Verslag huishoudelijke elektrische installatie op laagspanning en zeer lage spanning

Referentie: **008-20261023-06**	Datum controle: **23/10/2026**
Keurder: **008**

Eigenaar:	**Elisabeth Swarts**	EAN-code:	**Onbekend**
Adres installatie:	**Zandvekenvelden 12 bus A, 2560 - Nijlen**	Nummer teller(s):	**48315126**
		Distributienetbeheerder installatie:	**Fluvius**

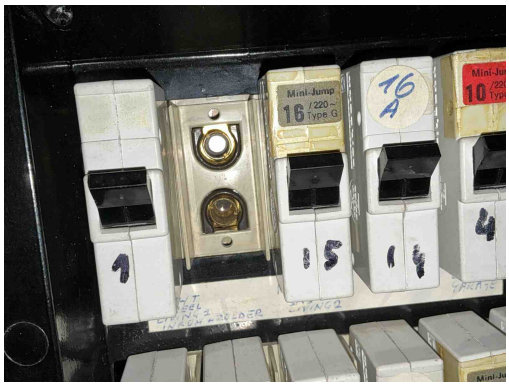
D08 - De nodige markeringen op de beveiligingstoestellen ontbreken of zijn onleesbaar (Boek 1: 5.3.5.5).
Opmerking: Oa bord 2, bord 3

B30 - De houder van de beveiliging in een huishoudelijke ruimte is niet voorzien van aangepaste kalibreerelementen (Boek1: 5.3.5.5).
Opmerking: Oa bord 2, bord 3

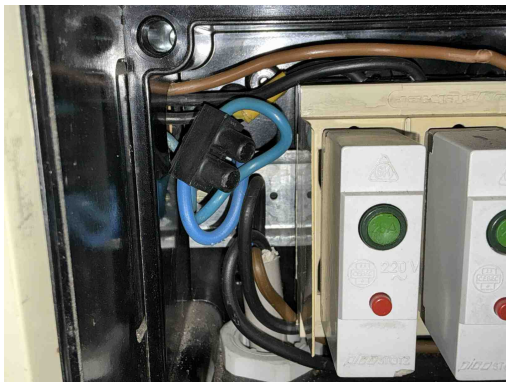
T23 - Het elektrisch materiaal is beschadigd. (Boek 1: 1.4.1.3).
Opmerking: Oa bord 2

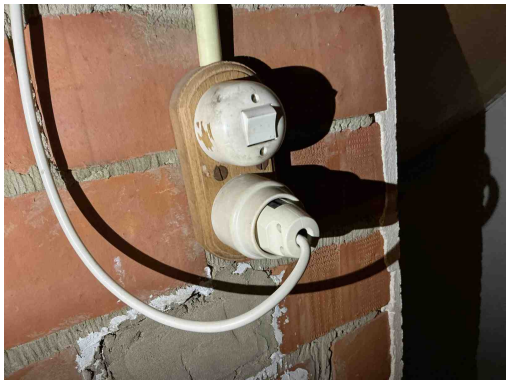
C35 - Er zijn doorverbindingen gemaakt met lusterklemmen; er kon niet aangetoond worden dat deze klemmen geschikt zijn voor de aanwezige spanning, stroom en draadsectie en dat ze “CE” zijn (Boek 1: 1.4.2.1.).
Opmerking: Oa bord 3

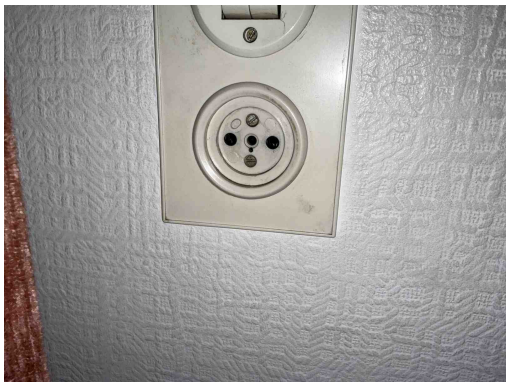
T11 - De contactdozen waarvan de toegekende stroomsterkte maximaal 16A en de toegekende spanning maximaal 250V bedraagt en niet bedoeld zijn voor de voeding van een of meerdere verbruikstoestellen voor een specifiek doel en niet geplaatst zijn in of op schakel- en verdeelborden, beschikken niet of IPXX-D (incl. gemeenschappelijke delen residentieel geheel) (Boek 1: 4.2.2.3/5.3.5.2).
Opmerking: Oa garage, keuken, living,...

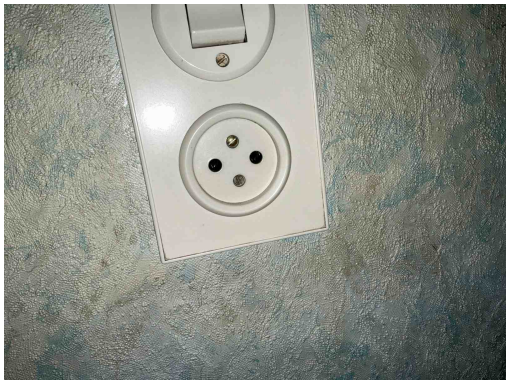
T11 - De contactdozen waarvan de toegekende stroomsterkte maximaal 16A en de toegekende spanning maximaal 250V bedraagt en niet bedoeld zijn voor de voeding van een of meerdere verbruikstoestellen voor een specifiek doel en niet geplaatst zijn in of op schakel- en verdeelborden, beschikken niet of IPXX-D (incl. gemeenschappelijke delen residentieel geheel) (Boek 1: 4.2.2.3/5.3.5.2).
Opmerking: Oa garage, keuken, living,...

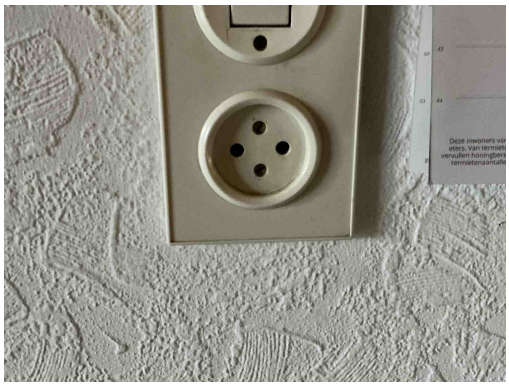
T11 - De contactdozen waarvan de toegekende stroomsterkte maximaal 16A en de toegekende spanning maximaal 250V bedraagt en niet bedoeld zijn voor de voeding van een of meerdere verbruikstoestellen voor een specifiek doel en niet geplaatst zijn in of op schakel- en verdeelborden, beschikken niet of IPXX-D (incl. gemeenschappelijke delen residentieel geheel) (Boek 1: 4.2.2.3/5.3.5.2).
Opmerking: Oa garage, keuken, living,...

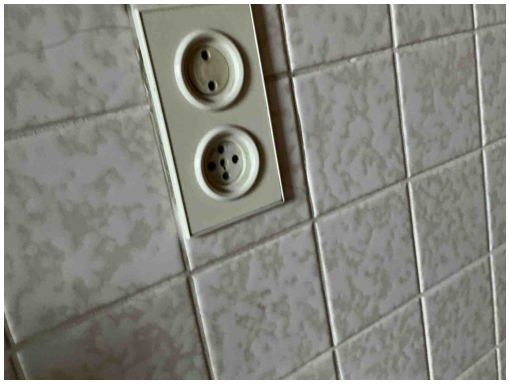
T11 - De contactdozen waarvan de toegekende stroomsterkte maximaal 16A en de toegekende spanning maximaal 250V bedraagt en niet bedoeld zijn voor de voeding van een of meerdere verbruikstoestellen voor een specifiek doel en niet geplaatst zijn in of op schakel- en verdeelborden, beschikken niet of IPXX-D (incl. gemeenschappelijke delen residentieel geheel) (Boek 1: 4.2.2.3/5.3.5.2).
Opmerking: Oa garage, keuken, living,...

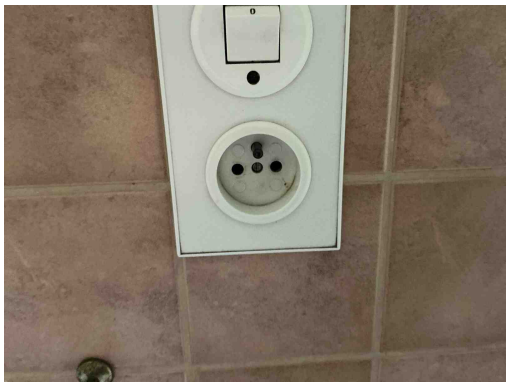
T11 - De contactdozen waarvan de toegekende stroomsterkte maximaal 16A en de toegekende spanning maximaal 250V bedraagt en niet bedoeld zijn voor de voeding van een of meerdere verbruikstoestellen voor een specifiek doel en niet geplaatst zijn in of op schakel- en verdeelborden, beschikken niet of IPXX-D (incl. gemeenschappelijke delen residentieel geheel) (Boek 1: 4.2.2.3/5.3.5.2).
Opmerking: Oa garage, keuken, living,...

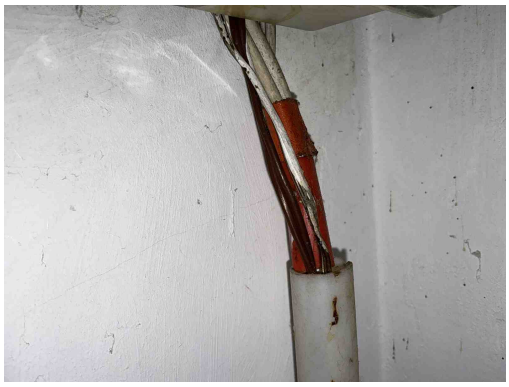
C27 - Het gebruik van geleiders van het type VTLmB (côte-à-côte) is niet toegestaan (Boek 1: 1.4.2.1).
Opmerking: Oa garage
